Sujet Intégration d'une pompe à chaleur au CO2	
No de l'invitation NRCan-5000041458	Date 15 octobre 2018
N° de référence du client 149342	
L'invitation prend fin à 02:00 PM (Heure Avancé de l'Est (HAE)) le 24 octobre 2018	
Adresse toutes questions à: france.bolduc@canada.ca	
No de telephone 418 648-5043	No. de Fax 418 648-2529
Destination – des biens, services et construction: Ressources Naturelles Canada CanmetÉNERGIE 1615 Blvd. Lionel-Boulet Varenes, QC J3X 1S6	
Sécurité Cette demande ne comporte pas d'exigence de sécurité.

Modification No. 001 - Cette modification est préparée pour modifier certains points dans le devis et le plan.

ADDENDA /ADDENDUM N° M-1

<p>Projet/Project: Projet Ipac - Pompe à chaleur Géothermique au CO2/ Ipac project - CO2 geothermal heat pump</p>	<p>Discipline: Mécanique/Mechanical</p>	
<p>Émis à/ Issued to: Antoine Langlois, Ressources Naturelles Canada, Gouvernement du Canada/ Natural Resources Canada, Government of Canada</p>	<p>Copie à/ Copy to: Soumissionnaires/ Tenderers</p>	
<p>Émis par: Éric Dupuis, tech. Claude Beaudry, ing.</p>  <p>Signature numérique de Claude Beaudry DN : cn=Claude Beaudry, o=Le Groupe Conseil Berman Inc., ou=Ingénieur 33954,

DIAGRAMME D'ÉCOULEMENT SYSTÈME M-40 - CONSTRUCTION / FLOW DIAGRAM SYSTEM M-40 - CONSTRUCTION

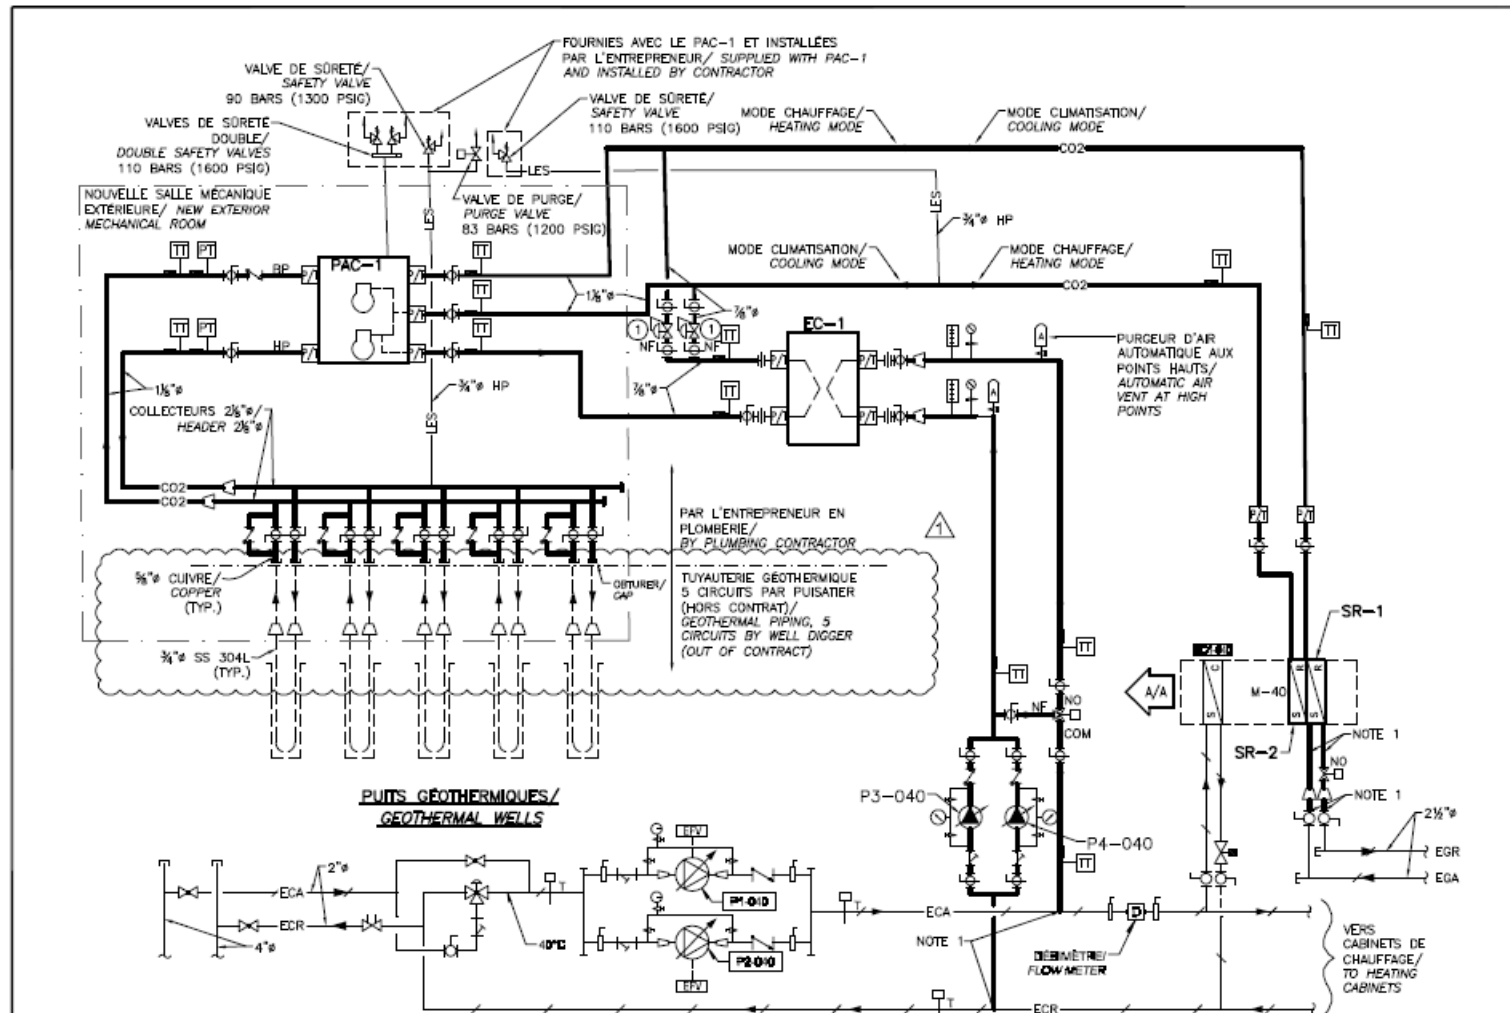
- .1 Les raccords entre les puits géothermiques et les robinets d'isolement des collecteurs CO2 ne font pas partie de l'étendue des travaux. Installer des capuchons sur ces robinets, ainsi que sur les clapets de retenues. Voir dessin SKMAD1-1, extrait du dessin H03-HG-DET / Connections between the geothermal wells and the isolating valves of the CO2 headers are not part of the scope of work. Provide caps for these valves and the check valves. See drawing SKMAD1-1, extract from drawing H03-HG-DET.
